# GMINA PUCK

ZP.271.1.2021.AR

**Dotyczy: postępowania o udzielenie zamówienia publicznego pn.: „Budowa drogi ul. Mechowskiej w Starzynie”.**

### **WYJAŚNIENIA NR 4 TREŚCI SWZ**

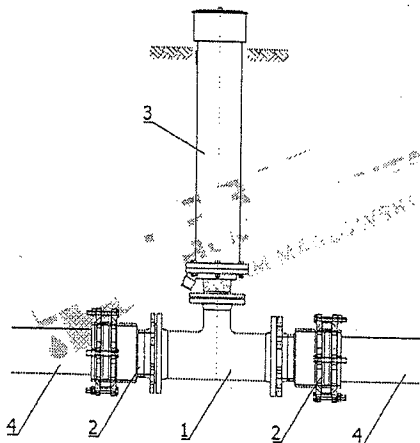
Prosimy o udostępnienie rysunków ze schematami węzłów wodociągowych.

Z uwagi na brak schematów wodociągowych w dokumentacji proszę o potwierdzenie, że na projektowanej sieci wodociągowej DN90 hydranty należy umieścić poprzez trójnik (jak na załączonym rysunku, gdzie 4- rura DN90, 3-hydrant, 2-tuleja kołnierzowa, 1-trójnik 90/80)

Potwierdzamy. Przyjęte rozwiązanie uznaje się jako poprawne.
